Planraum Nordfeld Architektur

Projekt HM-BA26 / Schule Brückenanger

Koordinationsbesprechung Ostflügel vom 15.09.2026

HM-BA26 · A-101/C · 14.09.2026 · Vermaßte Koordinationsdarstellung

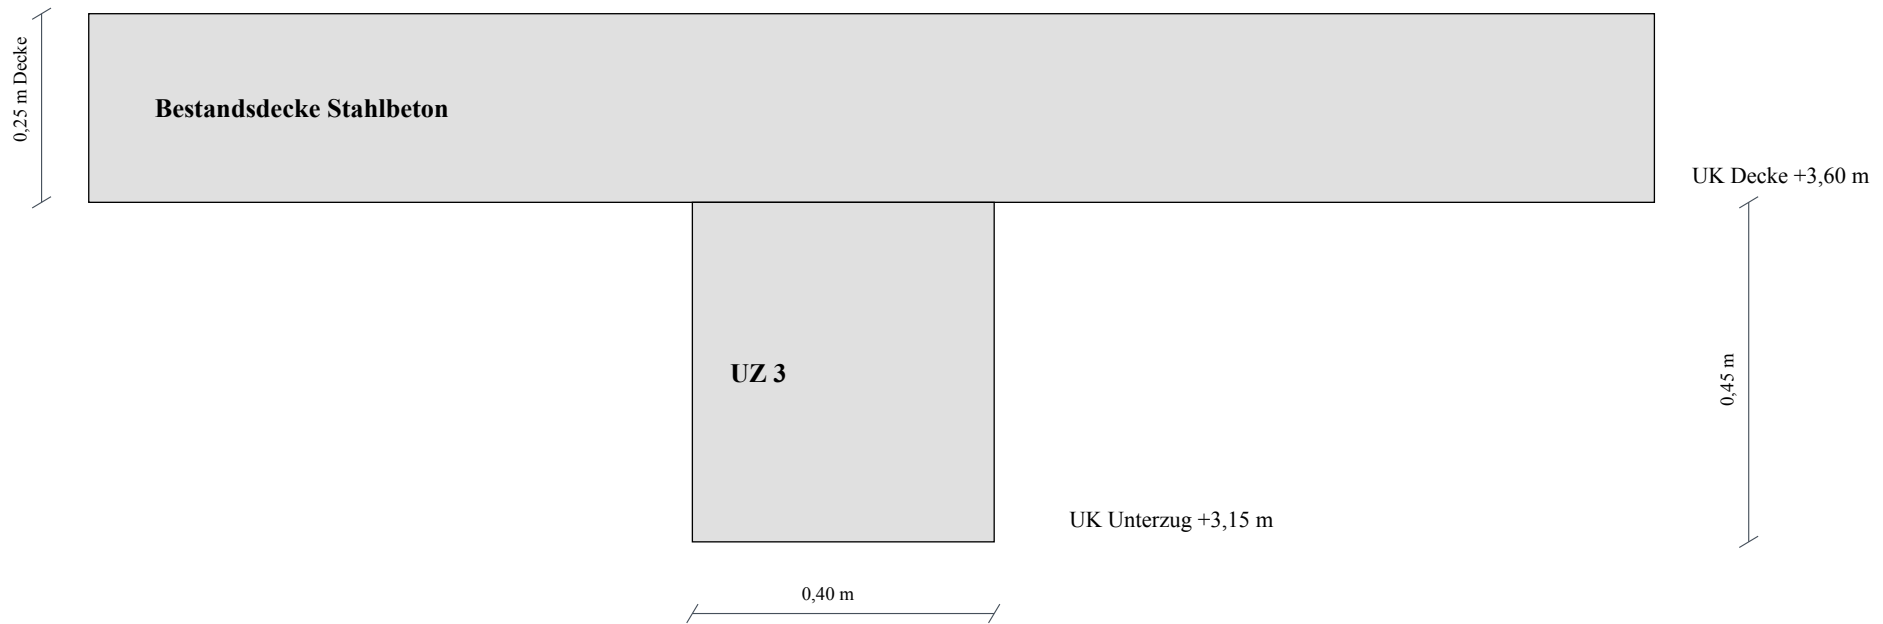
Türfeld T-01 am Eingang West: Rohbau 1,36 m, gefordert lichte Breite 1,20 m.

HM-BA26 · T-201/B · 08.09.2026 · Schnitt vermasst, nicht zur Maßentnahme

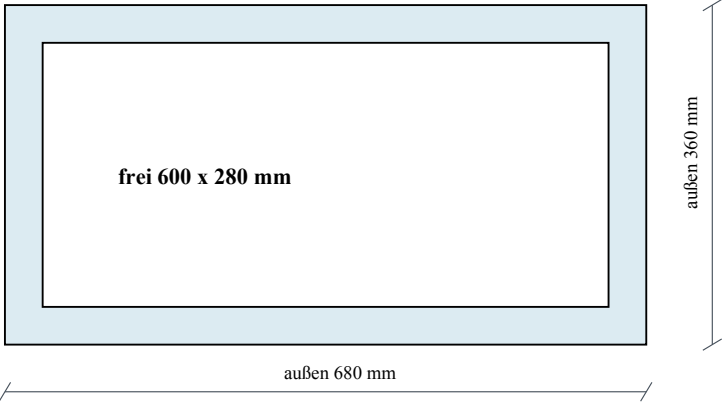
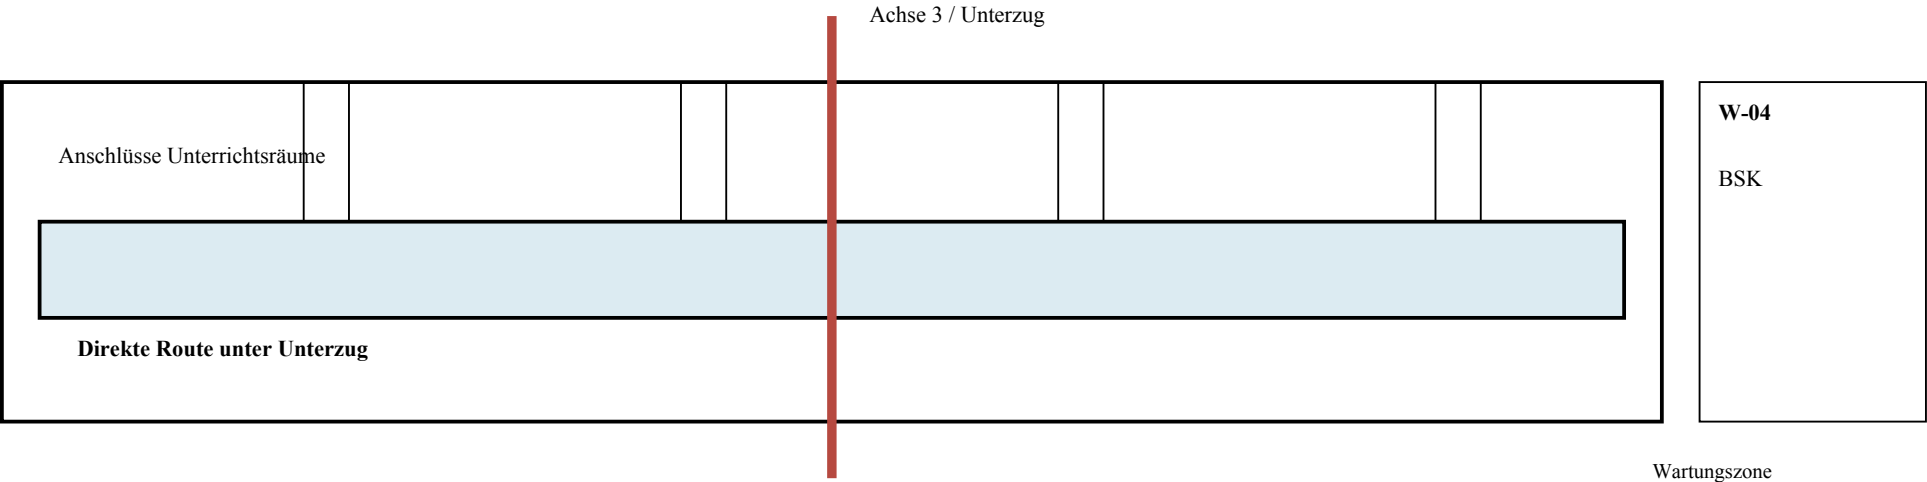
Keine Bohrung oder Aussparung im Unterzug ohne gesonderten statischen Nachweis.

Befestigungslasten der TGA sind mit Lage und Lastangabe vorzulegen.

Flurverglasung Türfeld T-01

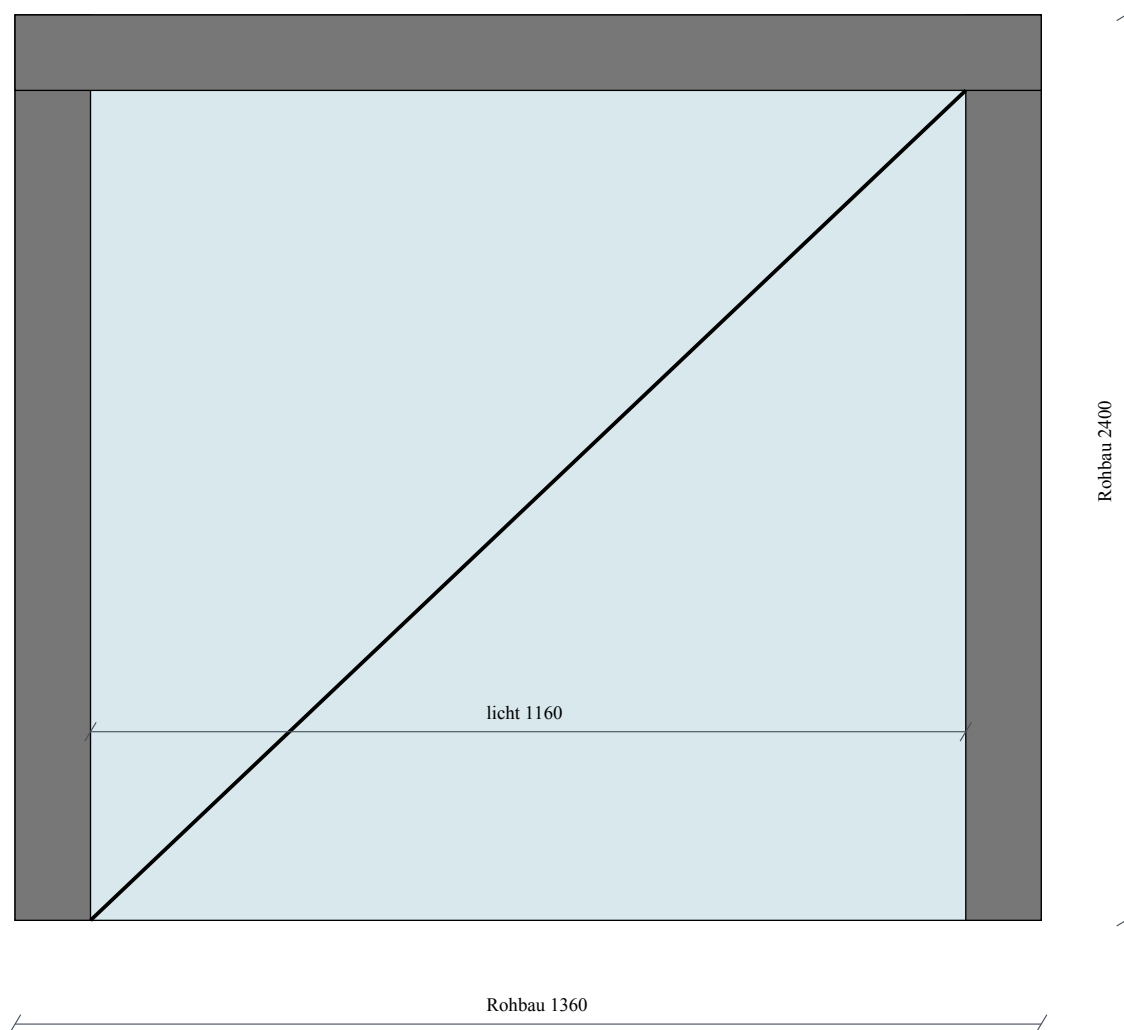
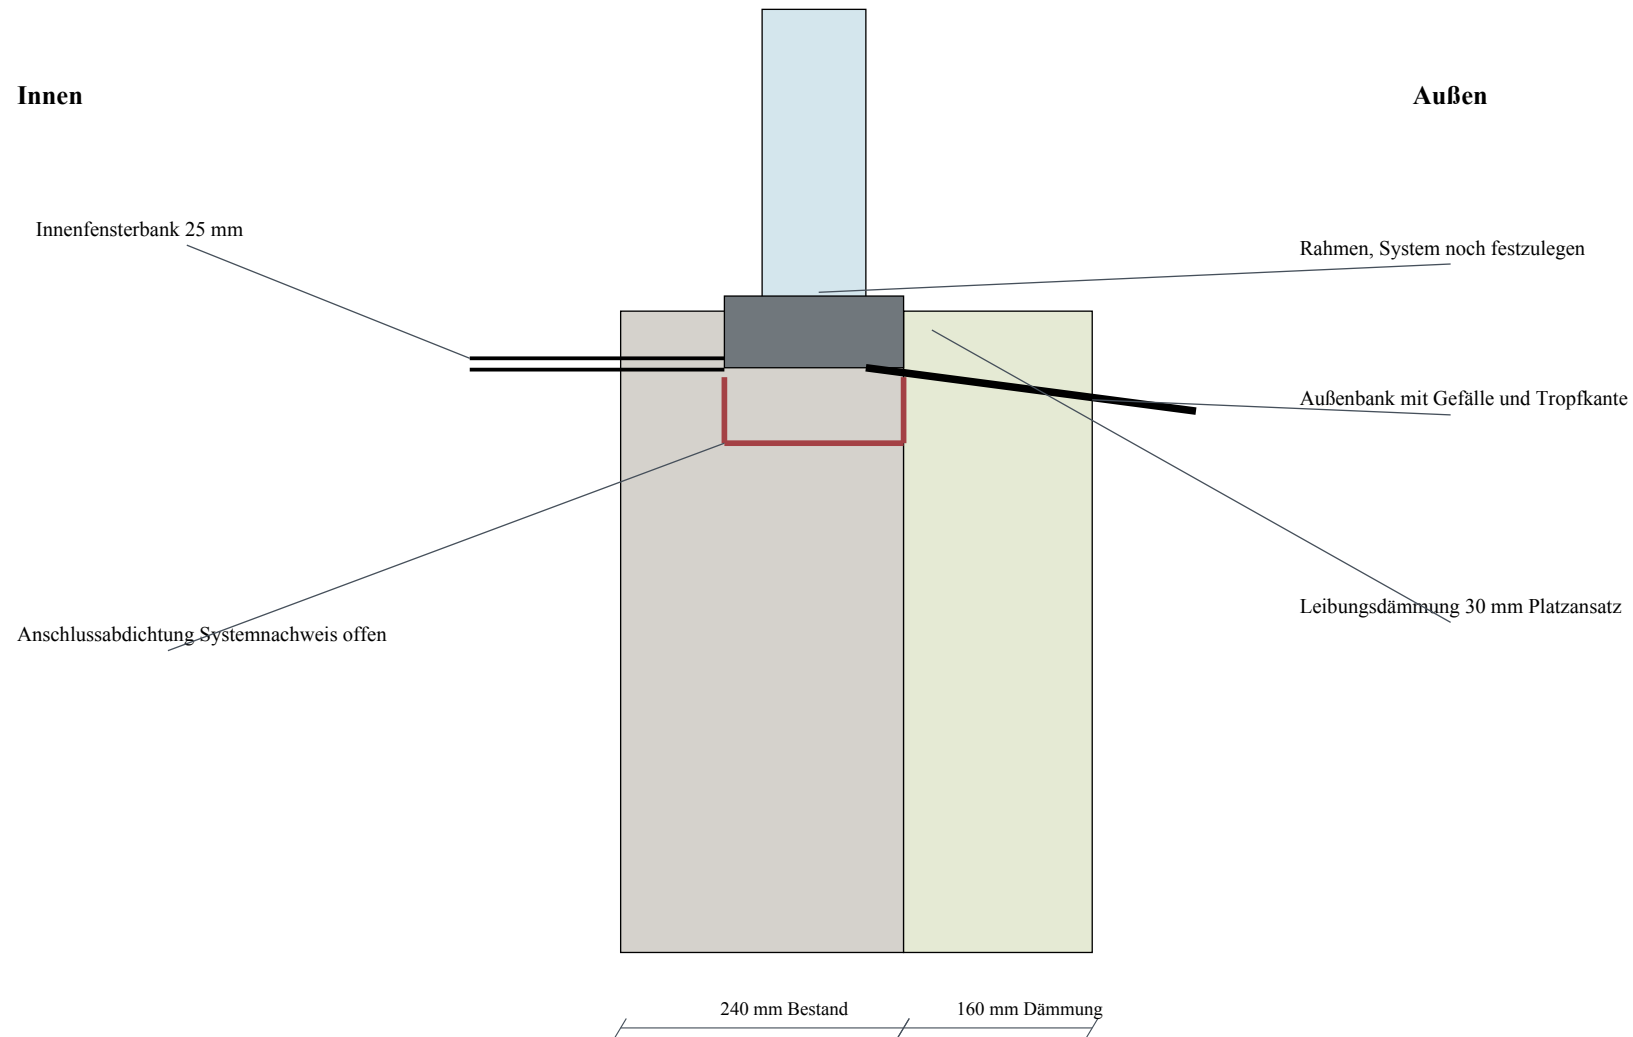
unser Montageplan M-17/0 vom 11.09.2026 beruht auf dem am 04.09.2026 erhaltenen Grundriss A-101/B. Mit der dargestellten Profilkombination verbleiben aus der Rohbauöffnung 1,36 m rechnerisch 1,16 m lichte Durchgangsbreite. Die 1,20 m aus Ihrer Mail vom 16.09.2026 werden damit nicht erreicht.

Wir können eine schmalere Profilkombination untersuchen. Dazu benötigen wir die abschließend geforderte Funktion des Türfelds und die Anschlussausbildung an die flankierende Wand. Alternativ wäre eine größere Rohbauöffnung zu prüfen. Eine solche Änderung haben wir weder kalkuliert noch technisch freigegeben. Bitte die vorliegende Zeichnung nicht zur Fertigung verwenden.

Der Montageplan M-17/0 von Lenz Metallbau verwendet A-101/B als Referenz. Im Plan ist für das Türfeld T-01 eine lichte Breite von 1,16 m eingetragen. Die Bauherrschaft hält an 1,20 m fest. Die Rohbauöffnung von 1,36 m wird nicht durch eine reine Beschriftungsänderung größer. Lenz wird die Profilkombination und die tatsächliche Durchgangsbreite erläutern.

Am Türfeld T-01 halten wir an der nutzbaren Breite 1,20 m fest. Eine Bestellung der derzeitigen Profilkombination ist nicht freigegeben. Bitte unterscheiden Sie in der Planliste unsere gestalterische Präferenz von der noch offenen technischen Bestätigung und vom Versand zur Ausführung.

Der Ausbauplantermin 09.10.2026 bleibt unser Ziel. Für zusätzliche Kosten der seitlichen Route liegt uns noch kein Betrag vor. Wir haben weder einen Nachtrag beauftragt noch eine Kostenneutralität bestätigt. Die Montagezeichnung M-17/0 soll bis zur Überarbeitung nur als vorliegender Unternehmerstand im Archiv bleiben.
